Service-Information ASWO #Q152156

Version 1 / 12.11.2019

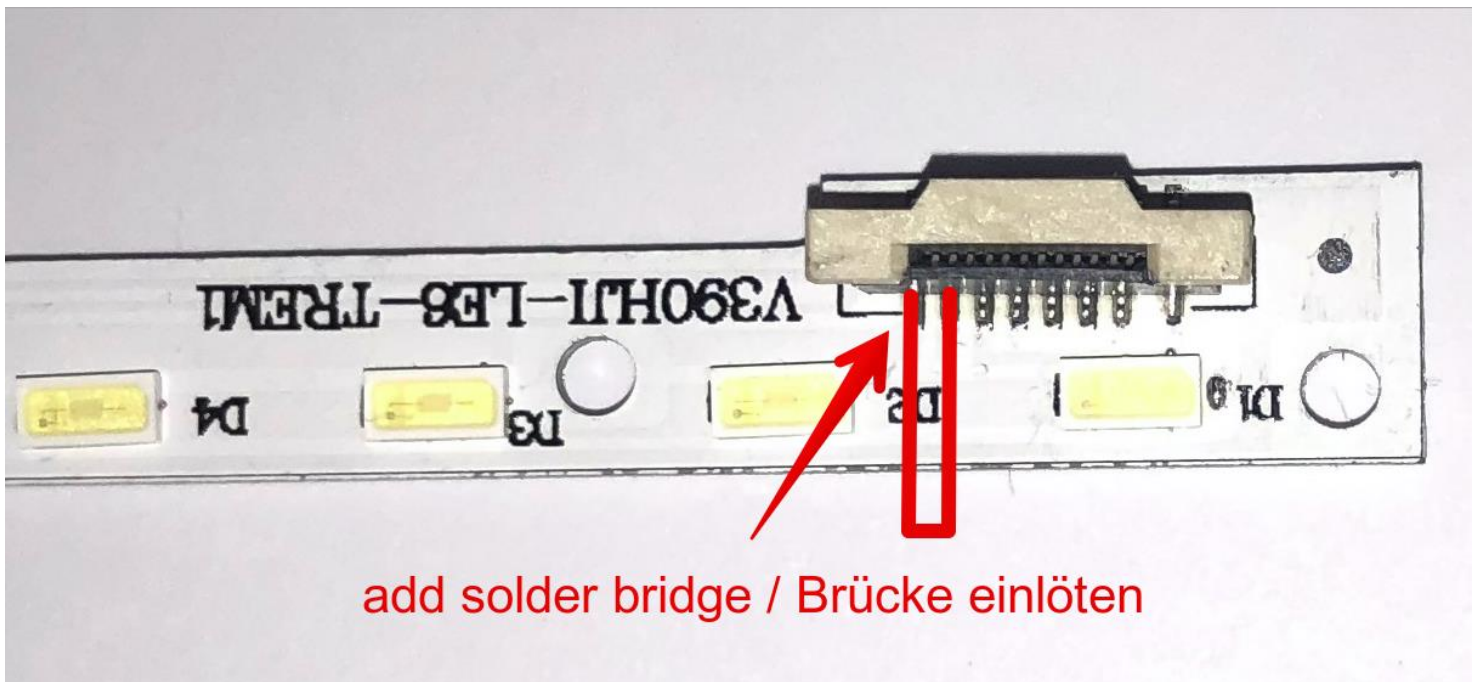
- There are different LED-Bars which are named V390HJ1-LE6-TREM1, please test the spare part before reassembling the LCD-panel. In case not all LED arrays emitting light please add a solder bridge.
- Es gibt verschiedene LED-Bars mit der Bezeichnung V390HJ1-LE6-TREM1. Bitte testen Sie die gelieferte LED-Bar nach dem Einbau, aber vor dem endgültigen Zusammenbau des Panels. Falls einzelne LEDs nicht leuchten fügen Sie bitte eine Lötbrücke am Stecker hinzu.

- Există diferite bare LED cu denumirea V390HJ1-LE6-TREM1. Vă rugăm să testați bara LED livrată după instalare, dar înainte de asamblarea finală a panoului. Dacă LED-urile individuale nu se aprind, vă rugăm să adăugați un șunt la conector conform imaginii.
